改善箇所説明図

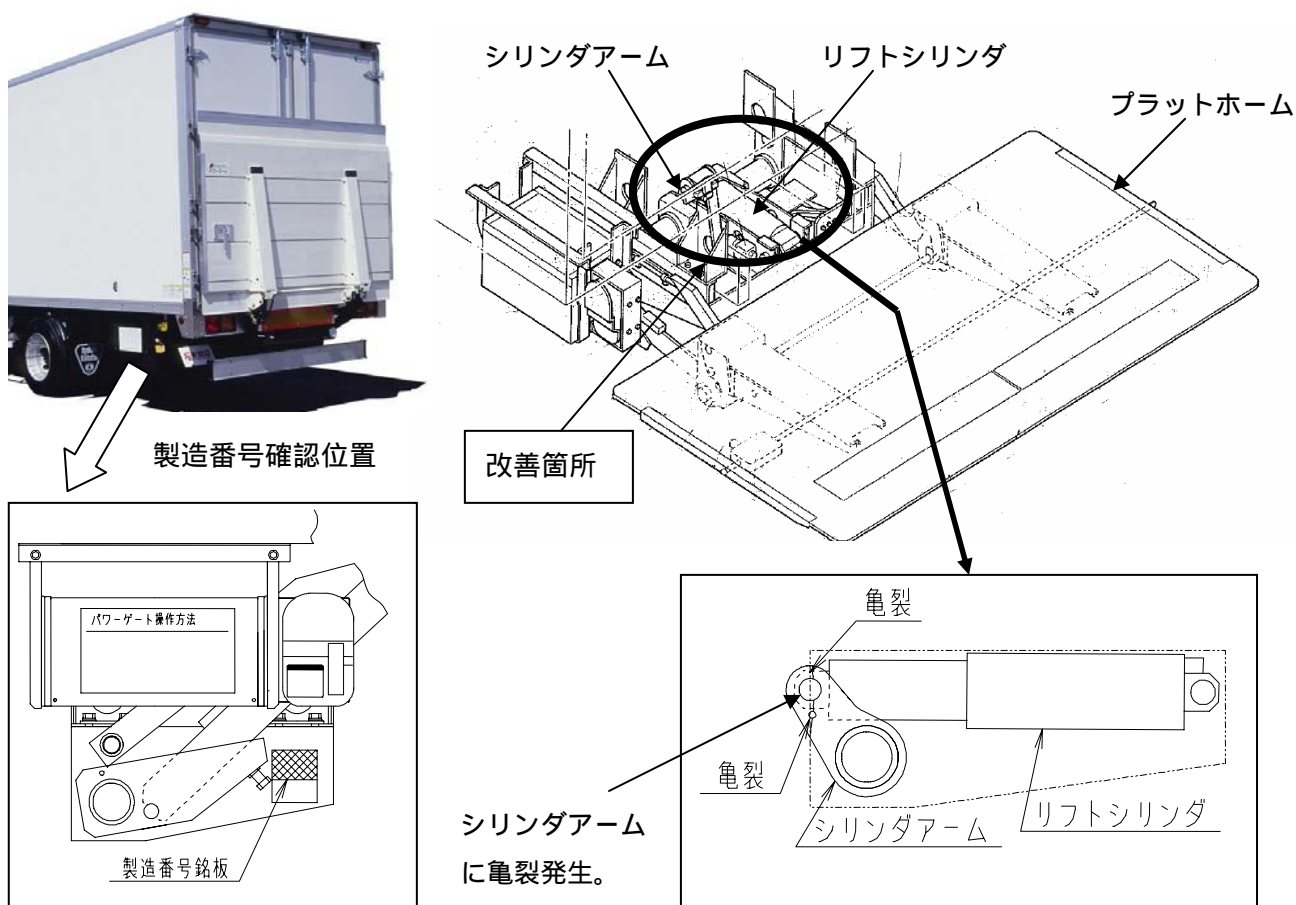
テールゲート昇降用油圧シリンダと昇降リンクを連結しているシリンダアームの強度が不足しているため、当該シリンダアームに亀裂が発生することがある。そのため、そのままの状態で使用を続けると、最悪の場合、当該シリンダアームが破断してテールゲートが降下し、作業者に危害を加えるおそれがある。

全車両点検し、当該シリンダアームに亀裂の発生しているものはリフトメカフレーム一式を対策品と交換を行い、亀裂の発生していないものはシリンダアームに補強材を追加溶接する。

識別：改善実施済車には、シリンダアーム部リフトシリンダ取り付けピンに黄色の識別マーキングを行います。
